Comune di Monfalcone
Assessorato all'Ambiente

Approvazione del Piano Comunale di Classificazione Acustica (PCCA) del Comune di Monfalcone

Sintesi delle Osservazioni pervenute e relative Controdeduzioni

Fig. 14 – Estratto TAV. P6_a "Zonizzazione Nord" della Variante n. 46 al PRG di Monfalcone

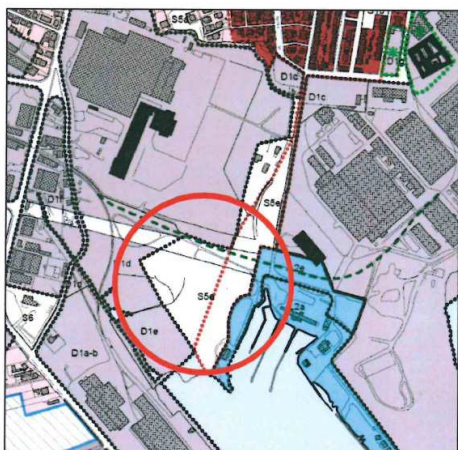
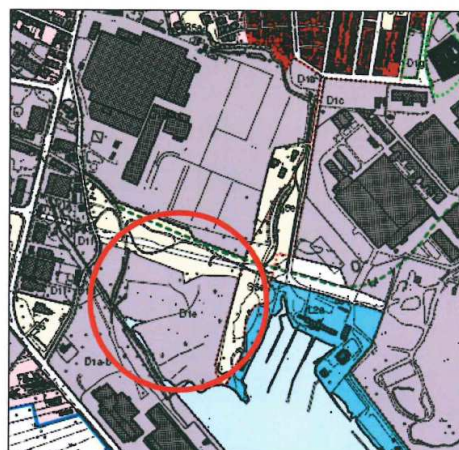
Con deliberazione del consiglio comunale n. 67 del 17 ottobre 2013, esecutiva il 07 novembre 2013, è stata adottata la variante n. 47 al PRGC – riorganizzazione urbanistica dell'area industriale Sud-Est di Monfalcone – Zona Schiavetti – Brancolo.

Considerato che le linee guida per la redazione dei Piani Comunali di Classificazione Acustica suggeriscono di accogliere gli indirizzi politici di programmazione territoriale comunale, il ricorrente ritiene importante apporre la modifica dell'area a Sud dello stabilimento SBE – VARVIT con la variazione della classe IV a classe VI e relativa fascia di pertinenza acustica.

La variante n.47 al PRGC attualmente non è approvata, pertanto, nell'ottica di tenere in considerazione la classe o zona più tutelante, essendo in vigore contemporaneamente una zona S e una zona D, si era optato per la zona S, a maggiore protezione acustica.

In seguito ad una consultazione per le vie brevi con l'ente competente in materia acustica, Agenzia Regionale di Protezione dell'Ambiente del Friuli Venezia Giulia (ARPA FVG), è stato valutato positivamente il passaggio in classe D con il conseguente innalzamento in classe VI nella zonizzazione definitiva.

Si segnala che nella variante al PRGC sopra citata è prevista la strada di collegamento tra via dei Boschetti e via dell'Agraria, attorno alla quale è stata prevista una zona di servizi "S".

Tale zona "S" andrebbe inserita in classe IV, tuttavia, essendoci la presenza dell'area industriale si è tenuto conto della fascia di decadimento della stessa, pertanto alla predetta zona "S" è stata attribuita la classe V.

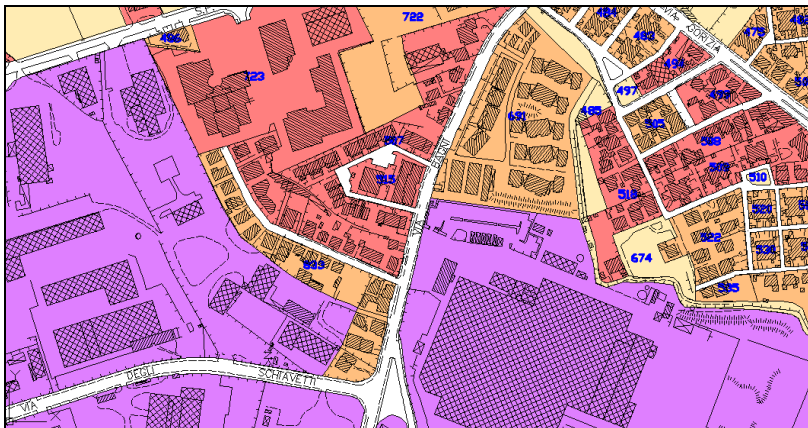
Punto 02	Sintesi
<p>Il ricorrente chiede di prevedere la fascia di rispetto in classe V delle attività produttive all'esterno della zona nella quale è insediato lo stabilimento industriale.</p>	
Parere tecnico	
<p>Secondo il DPCM 14/11/1997 la classe V è applicabile solo con la presenza di scarsità di abitazioni, pertanto non è possibile spostare la fascia di decadimento di classe V totalmente all'esterno della zona industriale, in quanto vi è la presenza di aree residenziali, fatto salvo per via dell'Agraria.</p> <p>Tuttavia si ritiene percorribile almeno la seguente soluzione:</p> <ul style="list-style-type: none">- spostare la fascia di decadimento di classe V, limitatamente alla porzione di confine in cui la stessa lambisce lo stabilimento della SBE-VARVIT a Sud-Ovest della UT 675, a cavallo del confine stesso; in questo modo la classe V andrebbe ad interessare la strada adiacente, senza pertanto comportare problematiche di rilievo. <p>Nella figura sottostante è evidenziata l'area sulla quale verrà effettuata la modifica.</p> <div data-bbox="435 925 1177 1525" data-label="Image"></div> <p>Per tali ragioni si propone di <u>accogliere parzialmente</u> il punto 2) dell'osservazione n. 1.</p>

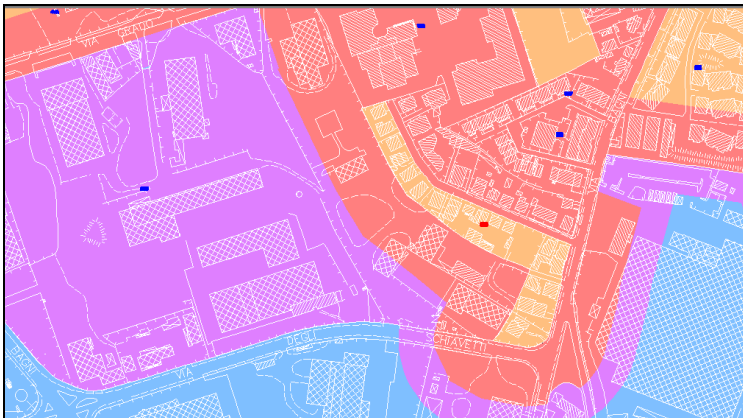
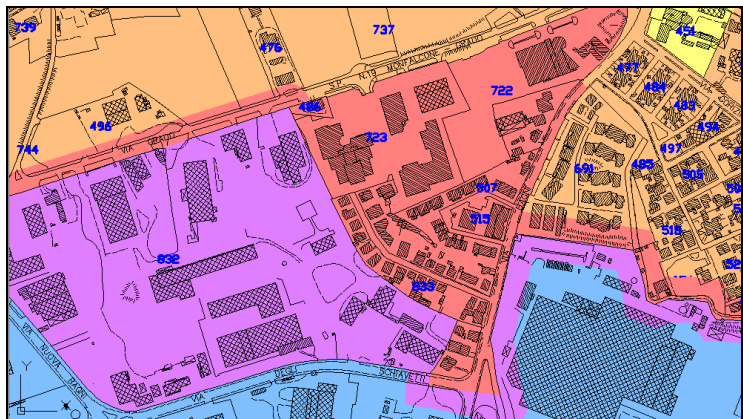
Punto 01	Sintesi
Il ricorrente evidenzia che, a livello di zonizzazione parametrica, dovrebbe essere assegnata la classe III all'UT 833.	
Parere tecnico	
A fronte della segnalazione del ricorrente l'amministrazione comunale ha deciso di aggiornare il Piano con i dati di agosto 2014. In seguito al predetto aggiornamento la UT 833 risulta in classe III nella zonizzazione parametrica, così come rilevato dal ricorrente.

Punto 02	Sintesi
Il ricorrente segnala la presenza di edifici residenziali nelle UT 832 e 798 alle quali, nella zonizzazione definitiva, è stata assegnata la classe VI, incompatibile con gli edifici stessi, pertanto chiede che a tali zone venga assegnata una classe non superiore alla V.	
Parere tecnico	
In seguito al predetto aggiornamento del Piano la UT 832 e la UT 798 sono state portate in classe V. Per tali ragioni si propone di <u>accogliere</u> il punto 2) delle osservazioni n. 3 – 5 – 8 – 9 - 10.

Punto 03	Sintesi
Il ricorrente chiede che nella zonizzazione definitiva venga attribuita la classe III alla UT 833.	
Parere tecnico	
<p>Per quanto riguarda il passaggio alla zonizzazione aggregata e successive, nell'ottica di mantenere in classe III l'UT 833 portando la fascia di decadimento della zona industriale all'interno della stessa, si paventa questa situazione:</p>

<p>In questo caso l'UT 833 risulterebbe essere un'unità molto stretta e incuneata in una realtà acustica di classe IV.</p> <p>Pertanto, ai sensi del criterio A del paragrafo 5.2 delle linee guida regionali per la redazione del Piano Comunale di Classificazione Acustica, la stessa viene portata in classe IV.</p> <p>Stante l'attribuzione di classe IV alla UT 833 risulta invariante portare all'esterno, anziché all'interno, la fascia di decadimento di classe IV della UT 832, pertanto si è provveduto in tal senso.</p>

Per tali ragioni si propone di <u>non accogliere</u> il punto 3) delle osservazioni n. 3 – 5 – 8 – 9 - 10.
